泊発電所3号炉

施設の耐震評価に用いる地盤の液状化の評価方針

令和5年7月4日
北海道電力株式会社

液状化検討対象施設の抽出及び解析手法選定フロー

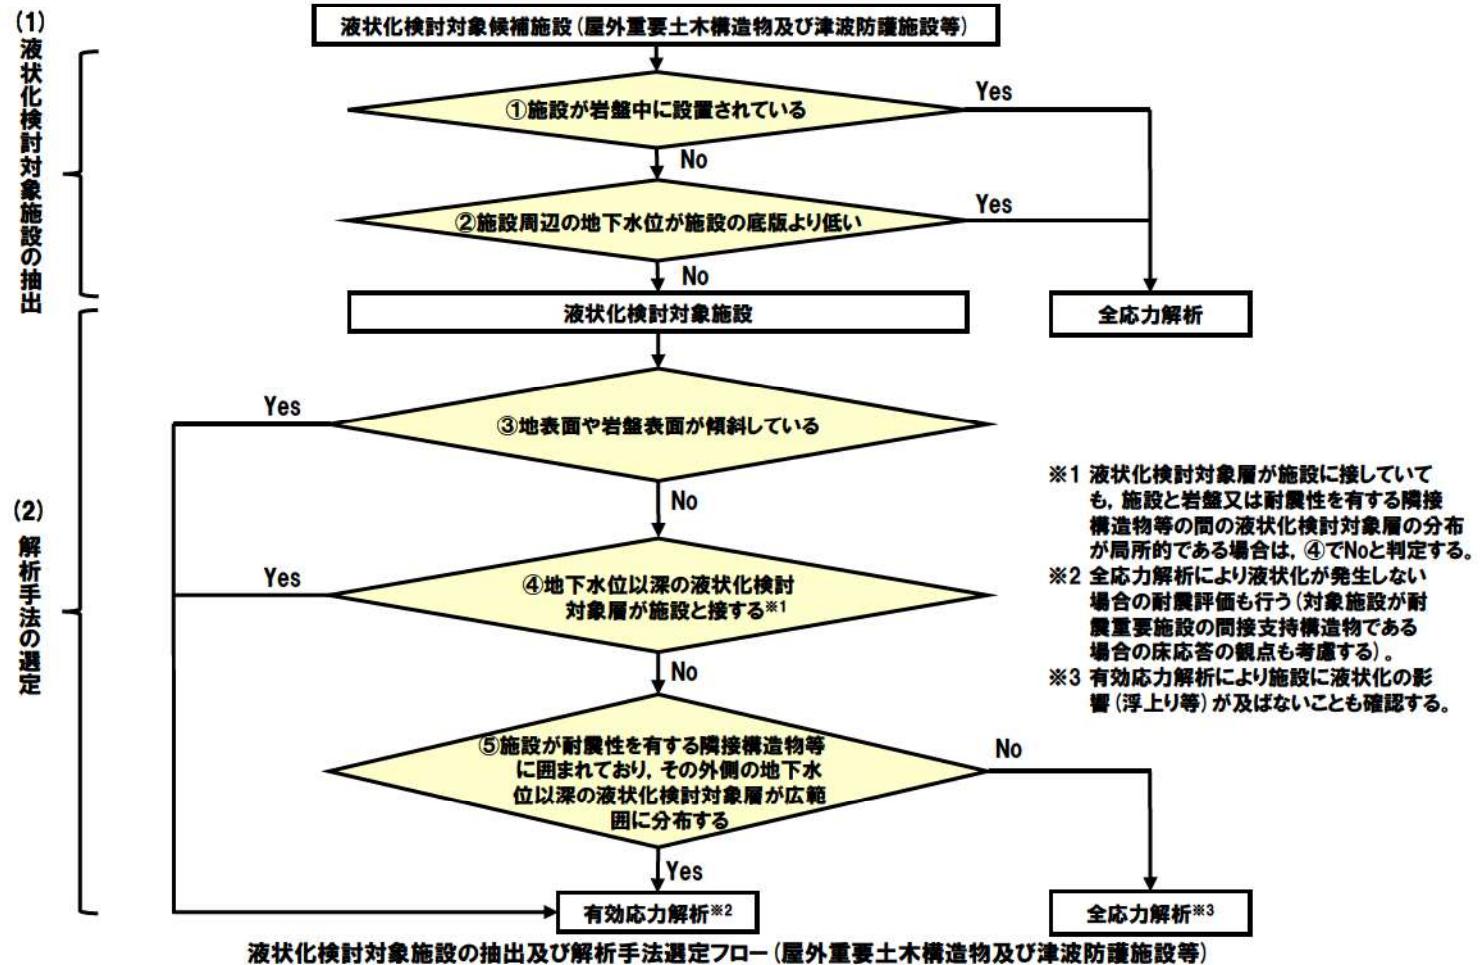
【指摘事項 221206-10】

液状化検討対象施設が改良地盤等に囲まれている場合における地盤の液状化等を考慮しない耐震評価手法を選定する際の考え方については、以下に示す内容を踏まえて説明すること。

- 改良地盤等が耐震性を有していること。
- 液状化検討対象施設について、改良地盤等の外側の地盤に液状化等が生じる場合及び液状化等が生じない場合のいずれの場合においても、それぞれの評価が可能な解析の結果同士の比較によって、当該施設の安全機能が損なわれるおそれがないことを定量的に示す方針であること。
- 液状化検討対象施設が改良地盤等の内側に局所的に分布する地盤の液状化等による浮上りの影響を受けないこと。

【回答】

- 液状化検討対象施設の抽出及び解析手法選定フロー（屋外重要土木構造物及び津波防護施設等^{*1}）を、以下に示す考え方を見直した（p7参照）。
 - 「改良地盤等」を「耐震性を有する隣接構造物等」と記載した（「耐震性を有する隣接構造物等」とは、耐震評価を行う屋外重要土木構造物及び津波防護施設等やMMR^{*2}を指す）。
 - 液状化検討対象施設が耐震性を有する隣接構造物等に囲まれており、その外側に液状化検討対象層が広範囲に分布する場合は、有効応力解析を選定するフローとし、有効応力解析に加え、液状化が発生しない場合の影響を確認するために、全応力解析での耐震評価も実施する。
 - 施設と岩盤又は耐震性を有する隣接構造物等の間の埋戻土等が局所的に分布する場合、かつ、地下水位以深の液状化検討対象層が広範囲に分布しない場合は、全応力解析を選定するフローとし、全応力解析に加え、有効応力解析により施設に液状化の影響（浮上り等）が及ばないことも確認する。

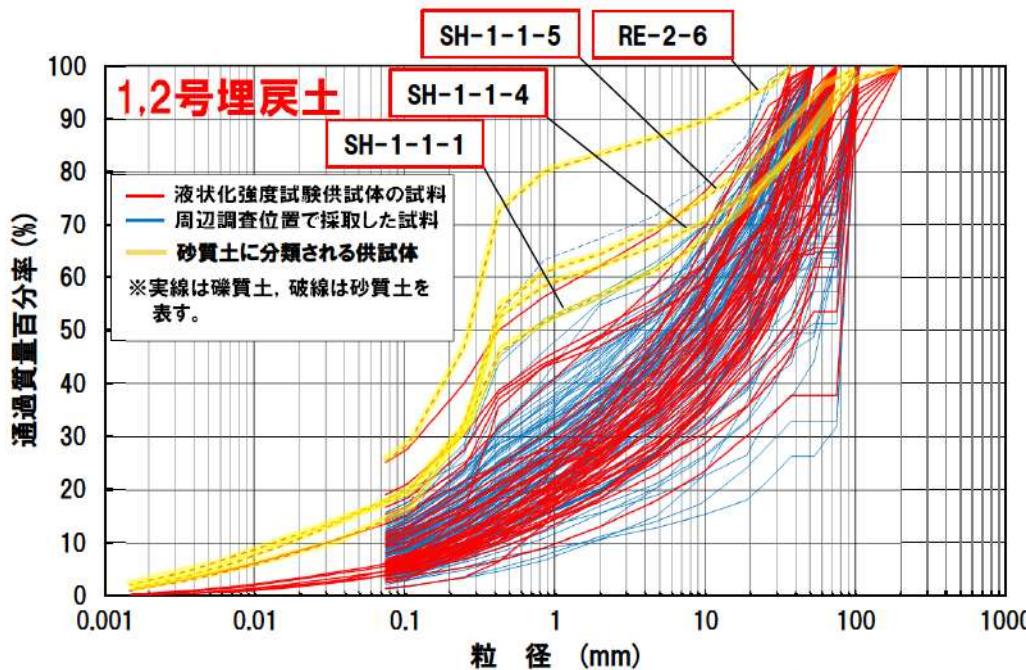
【指摘事項 221206-07】

埋戻土の粒度分布について、以下に示す内容を整理した上で、埋戻土の複数の粒径加積曲線の敷地内における分布の傾向を分析して説明すること。また、当該分析結果を用いて、液状化強度試験の試料採取位置の代表性確認の指標としての妥当性を説明すること。

- 粒度試験に用いた試料の採取位置、標高及びボーリング柱状図における地質
- 建設時における埋戻土の施工及び品質管理

○ 埋戻土の粒度試験に用いた試料の採取位置等※1と品質管理等※2を整理した結果を以下に示す（詳細は[4条-別紙9-添付資料-8]を参照）。

整理項目	整理結果
粒度試験に用いた試料の採取位置、標高及びボーリング柱状図における地質の整理	<ul style="list-style-type: none"> ○埋戻土の液状化強度試験に用いた供試体の多くは礫質土に分類され、一部、砂質土に分類される（土層の分類は、地盤工学会JGS0051に基づく地盤材料の工学的分類（以下、「三角座標による分類」という）に基づくものである）。 ○砂質土に分類される埋戻土の供試体採取位置について、平面分布及び深度分布の一定の傾向は認められない。
埋戻土の施工及び品質管理の整理 (詳細は[4条-別紙9-添付8-56]を参照)	<ul style="list-style-type: none"> ○1,2号埋戻土は、砂質土に分類される供試体が3号埋戻土に比べて多い。 ○1,2号炉の埋立整地工事の範囲において、供試体を採取する位置により粒度の小さい埋戻土が出現し易くなっている要因として、ブルドーザによりまき出し厚や転圧回数等の品質管理規定がない施工が行われたためと考えられる。 ○現時点の液状化強度試験の試料採取位置においては、1,2号炉及び3号炉の取放水設備工事で埋戻した範囲からは、砂質土は確認されず、礫質土に分類される試料が採取された。

- 上記の整理結果に基づき、敷地内の埋戻土における液状化強度試験位置の粒度分布の傾向を分析した結果、液状化強度試験の供試体の粒度分布は、礫質土が多くを占め、一部砂質土に分類される（p11参照）。
- 砂質土に分類される一部の埋戻土の液状化強度は、液状化強度試験結果全体の中で低い値を示し、礫質土に分類される埋戻土の液状化強度は、砂質土と比較すると高い値を示す傾向がある（p12参照）。
- 以上より、粒度分布は液状化強度と相関が認められることから、埋戻土の試料採取位置の代表性確認指標に粒度分布を用いることは妥当であると判断する。
